Bogotá D.C., 11 de abril de 2025

Señores
Comisión de Regulación de Comunicaciones CRC
Bogotá

Atendiendo la solicitud de la CRC, frente al tema de actualización del reglamento RITEL; realizo mis aportes al respecto.

Gráfica 9. Características y condiciones caja de PAU

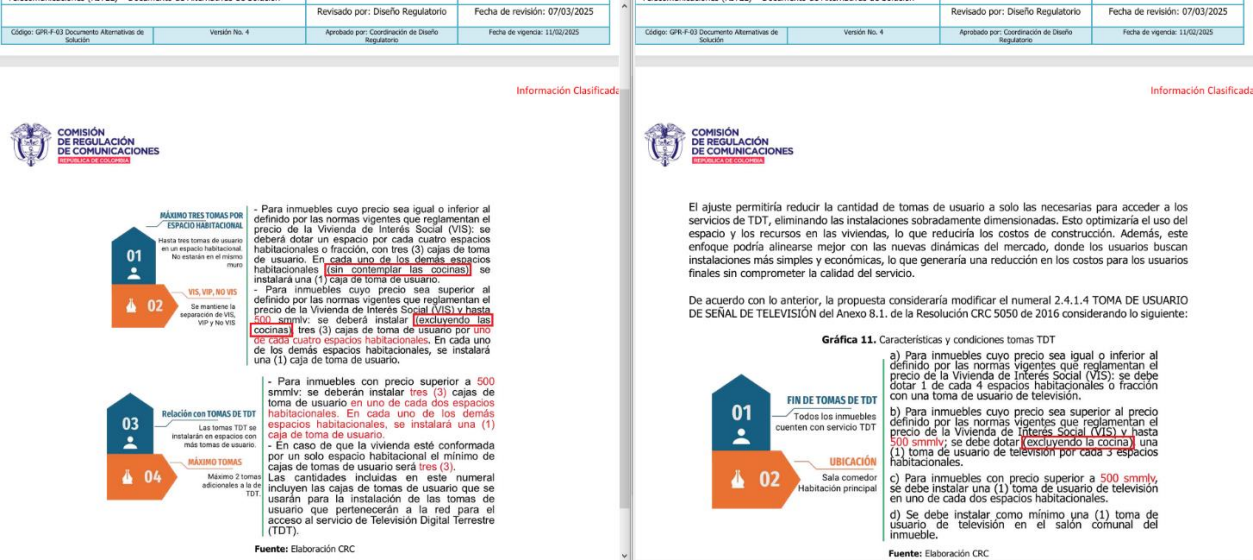
Según revisión del documento de alternativas del reglamento, considero que las propuestas de modificación de tener dos opciones de PAUs debería aclararse que el párrafo izquierdo de “tapa perforada” solo aplicaría para el PAU de menor tamaño.

Contribuirían para el objeto o razón por la cual se está definiendo la perforación como se puede ver en el aparte izquierdo resaltado en el adjunto del reglamento y es que el fin de tal perforación del PAU, fue concebido para que saliese la conexión de los cables y si dentro de las nuevas alternativas se está proponiendo que el tomacorriente eléctrico con dos tomas este dentro de ese PAU no tendría razón de tener tapa perforada y por consiguiente debería aclararse que el aparte resaltado en el costado izquierdo de la tapa perforada solo aplicaría para los casos de PAUs propuestos de medidas 300mmx300mmx60mm, los cuales en su interior no tendrían el tomacorriente, anexo imagen:
